ANLAGE 1 zur Vorlage Nr. 043/21

Bebauungsplan Nr. 118,

Kennwort: "Gartenstraße", der Stadt Rheine

I. Abwägungsbeschluss

Gebäude Gartenstrasse 15

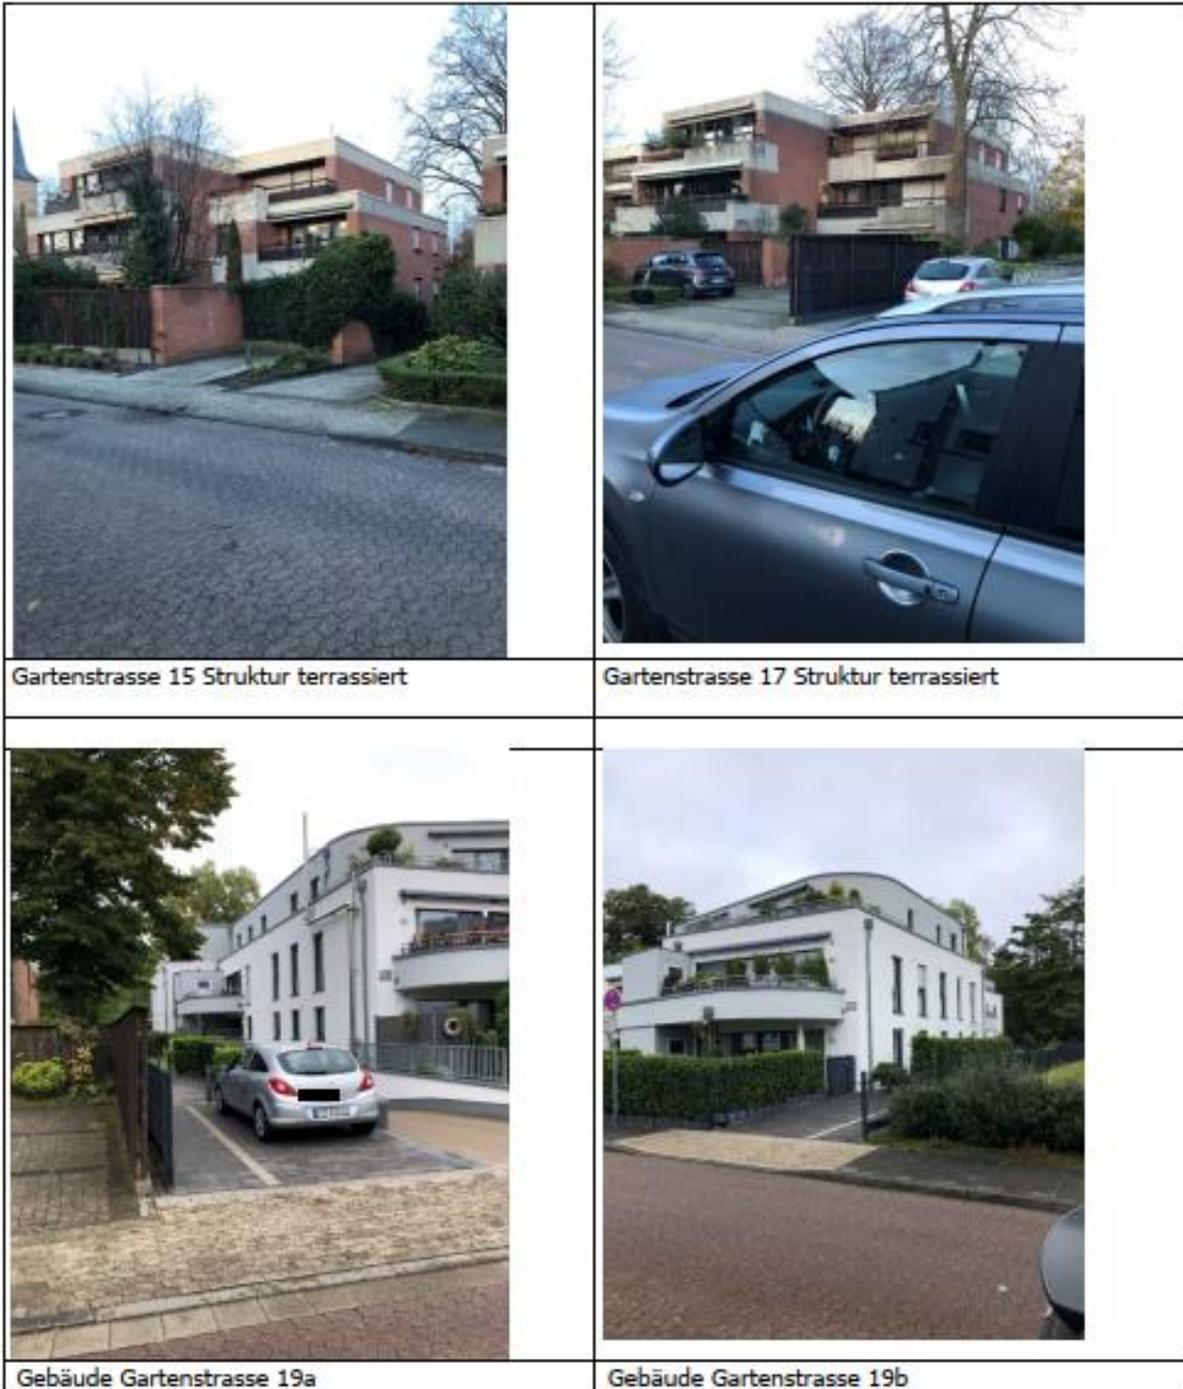
Auch eine Bauweise mit gerade aufragenden Wänden mit einer Höhe von 9,75 m links und rechts zu den Nachbarhäusern ist keineswegs „Stilprägend“ für den Bereich „Östliche Gartenstraße“. Schon gar nicht bei den Einfamilienhäusern, aber ebenso wenig bei den bestehenden Mehrfamilienhäusern.

Ansichten der gegliederten Bauweise der „Alt“-Gebäude

Dass durch die Festsetzung der Gebäudehöhe auf maximal 9,75 m im WA 2 „Eiger-Nordwände“ entstehen würden, ist nicht zutreffend. Ein potenzielles Bauvorhaben im WA 2 muss neben den im Bebauungsplan festgesetzten Geschossigkeit und Gebäudehöhe auch den seitlichen Grenzabstand einhalten, der gem. § 6 Abs. 5 BauO NRW 0,4 der Gebäudehöhe, mindestens jedoch 3 m, beträgt. Dadurch sind gesunde Wohnverhältnisse mit genügend Belichtung und Belüftung gegeben. Durch die festgesetzten Maximalhöhen können auch keine unverhältnismäßig hohen Gebäude im Plangebiet errichtet werden.
